AKCINĖ BENDROVĖ „VIA LIETUVA“

DĖL PIRKIMO DOKUMENTŲ PAAIŠKINIMO Nr.5

Akcinė bendrovė „Via Lietuva“ (toliau – perkančioji organizacija) vykdo viešojo pirkimo *MAGISTRALINIO KELIO NR. A1 VILNIUS–KAUNAS–KLAIPĖDA TILTO PER DUBYSĄ 145,252 KM PAPRASTOJO REMONTO APRAŠO PARENGIMAS IR DARBŲ ATLIKIMAS (Pirkimo ID 4786182)*, atliekamo tarptautinio atviro konkurso būdu, procedūras ir teikia pirkimo dokumentų paaiškinimus, atsakydama į tiekėjų klausimus.

Pav. G/b elementų laužas upės vagoje

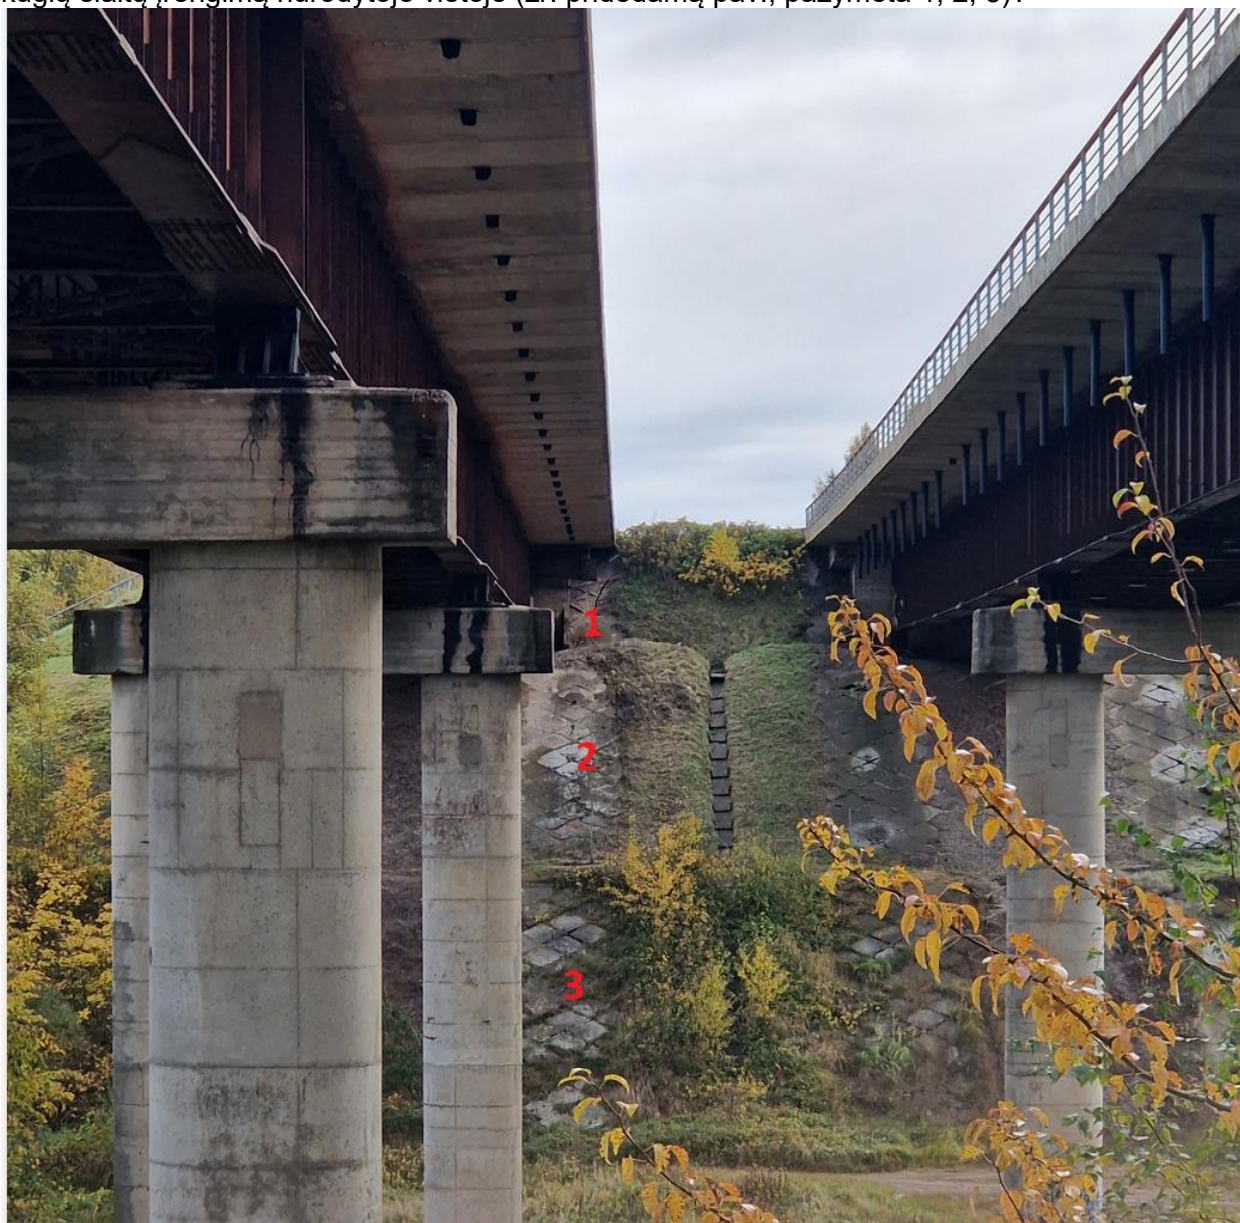
Prašome nurodyti, kokį upės vagos šlaitų sutvirtinimo sprendinį turi įsivertinti tiekėjas (nes esamoje situacijoje upės vaga nėra sutvirtinta, sumestas g/b laužas, žr. nuotrauką)?“

**Klausimas.** „Ar tiekėjas turi įsivertinti esamo g/b laužo upės vagoje ir šlaite iškėlimą, pakrovimą, išvežimą ir utilizavimą?“

**Atsakymas.** Šlaitų tvirtinimo medžiagas ir sprendinį parenka tiekėjas.

**Atsakymas.** Taip.

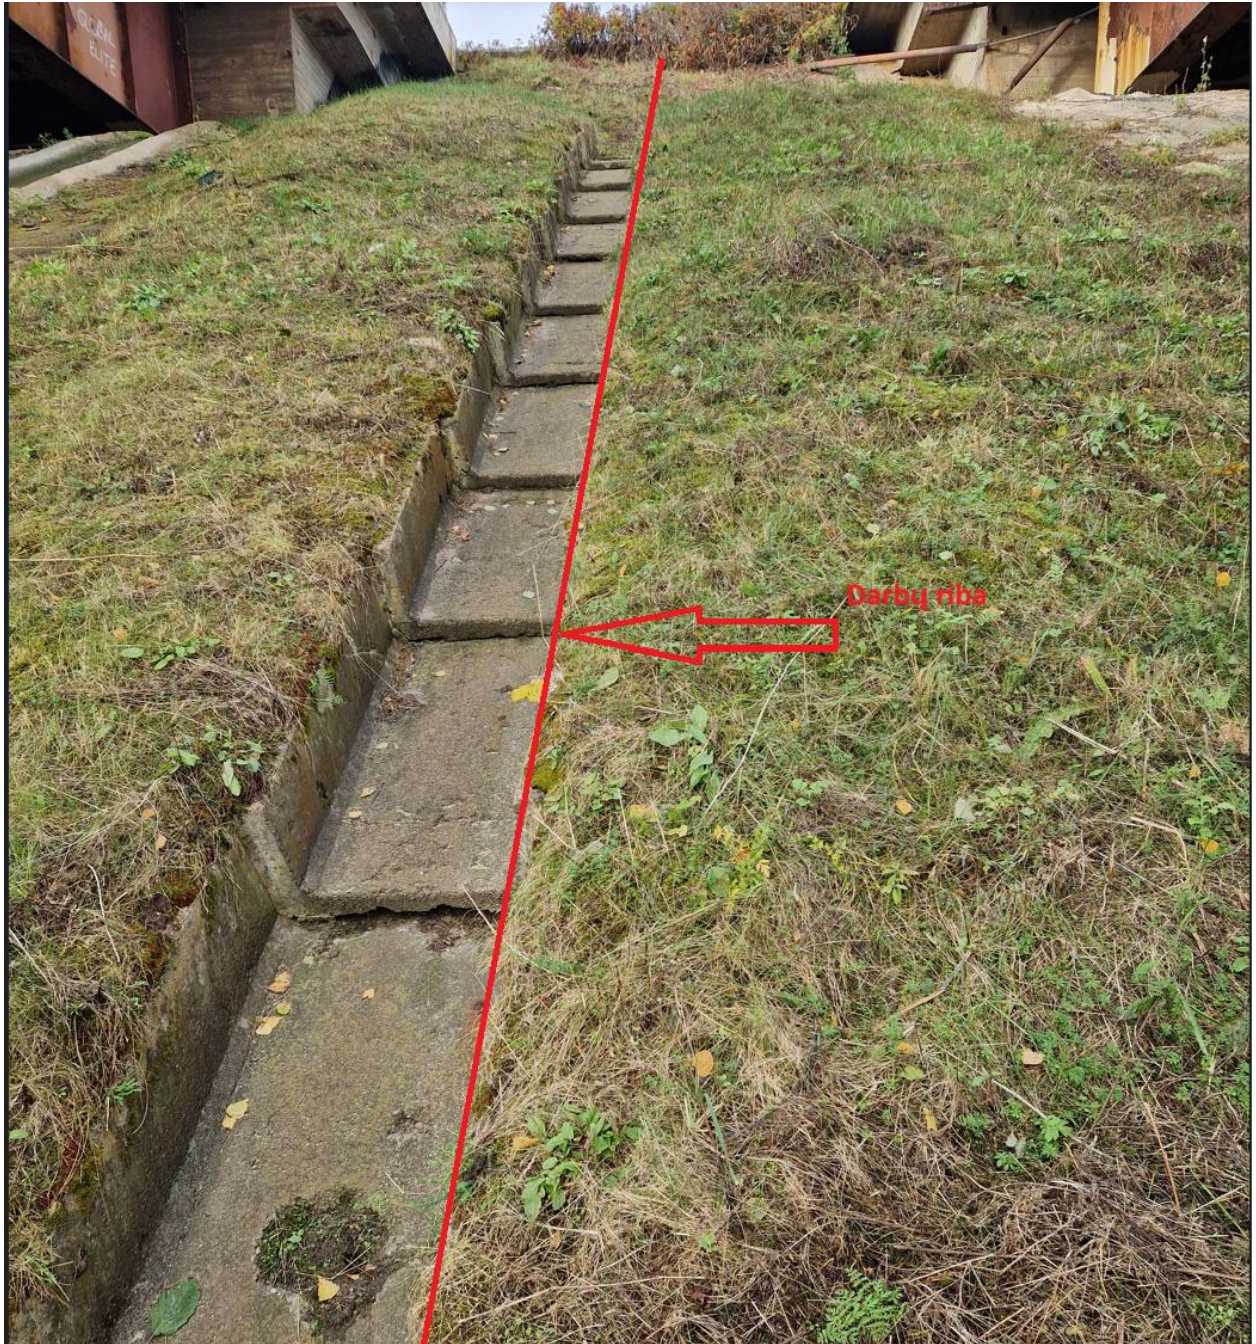
**11. Klausimas.** „Esamoje situacijoje tarp kairės ir dešinės pusės tiltų yra įrengti vandens nuo šlaito nuleidimo latakai (žr. pav.).

Prašome patvirtinti, kad tiekėjas neturi įsivertinti šių latakų remonto/pakeitimo. Taip pat prašome patvirtinti, kad dešinės pusės tilto kūgių remonto darbų riba yra iki latakų šlaite.“

**Atsakymas.** Paslaugos tiekėjas turi numatyti latakų remonto/pakeitimo darbus.
